RESOLUCION No.
(- - - 051) 16 ABR 2026

"Por el cual se concede Licencia de Intervención y Ocupación del Espacio Público en lo relacionado con las redes de servicios públicos o de particulares en el Municipio de Bucaramanga"

INFORME DE FACTIBILIDAD TÉCNICA, AMBIENTAL E IMPACTO URBANO PARA LA LICENCIA DE INTERVENCIÓN Y OCUPACIÓN DE ESPACIO PÚBLICO	Código: F-DPM-10200-238,37-004
		Versión:3.0
		Fecha aprobación:17/03/2025
		Página 1 de 7

Fecha: 12 de Marzo de 2026	Carpeta No: 0021
Entidad: Gas (Vanti)	Dirección: Carrera 17A Entre Calles 17 y 16BN Barrio: Altos del Progreso
Tipo de Intervención: Redes principales	Radicado: 1 –S-SA-202602-00021572
En cumplimiento del Decreto Municipal 077/2008, Decreto Nacional 1077 de 2015 y Decreto Municipal 0164/2023 nos permitimos enunciar lo siguiente:

Imagen 1: RECORRIDO RED

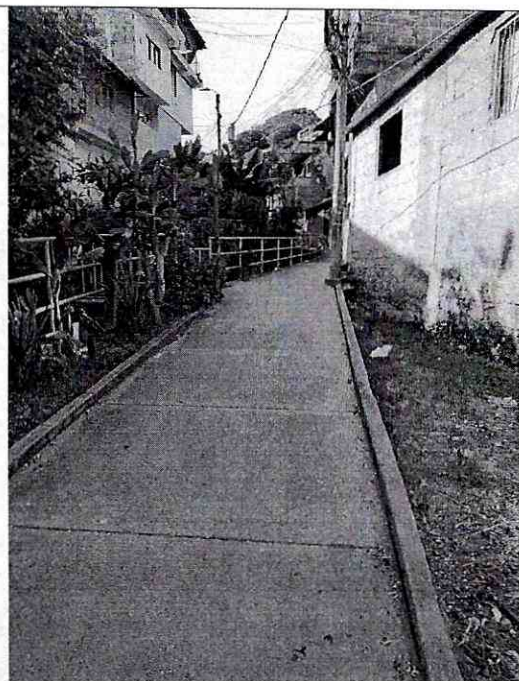
En este caso puntual los trabajos que realizan sobre la franja, los cuales se deben recuperar en su totalidad del mismo tipo y textura del existente. La franja de circulación presenta dilataciones de forma perpendiculares. En la visita se evidencia que por la franja de circulación va pasando red de alcantarillado al eje de la franja y red de acueducto pegada al sardinel costado occidente de la misma.

La intervención deben realizarla sobre la franja de circulación los cuales se deben recuperar en su totalidad del mismo tipo y textura del existente, esta se debe hacer de dilatación a dilatación, en la visita se evidencia que por la franja de circulación va pasando red de alcantarillado al eje de la franja y red de acueducto pegada al sardinel costado occidente de la misma. Debe aplicar medidas de señalización y protección adecuada para evitar accidente de peatones.

La reposición de los andenes se debe recuperar en su totalidad del mismo tipo y textura del existente. De dilatación a dilatación por el ancho total de la franja de circulación.

Imagen 2: Franja de circulación red nva

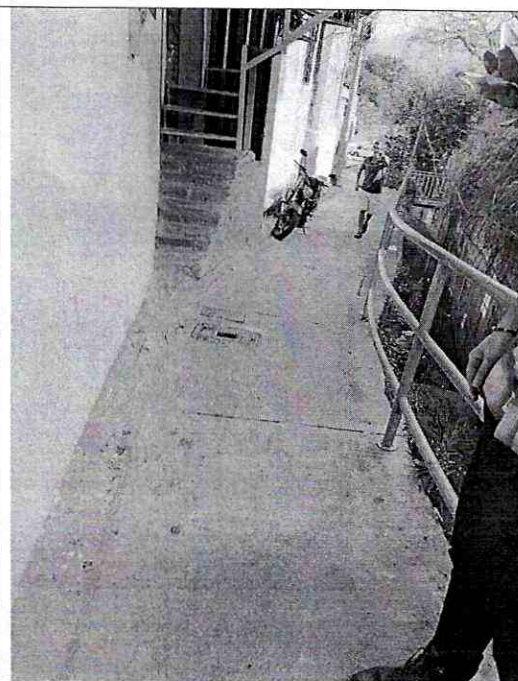
Se hace necesario acotar que cualquier eventualidad posterior a los trabajos ejecutados correrá bajo la responsabilidad de los ejecutores. Por parte de la empresa se debe verificar si cuenta con los espacios suficientes dentro del ancho de la franja de circulación para realizar maniobra e instalación de la nueva red, puesto que se evidencia red de alcantarillado y de acueducto.
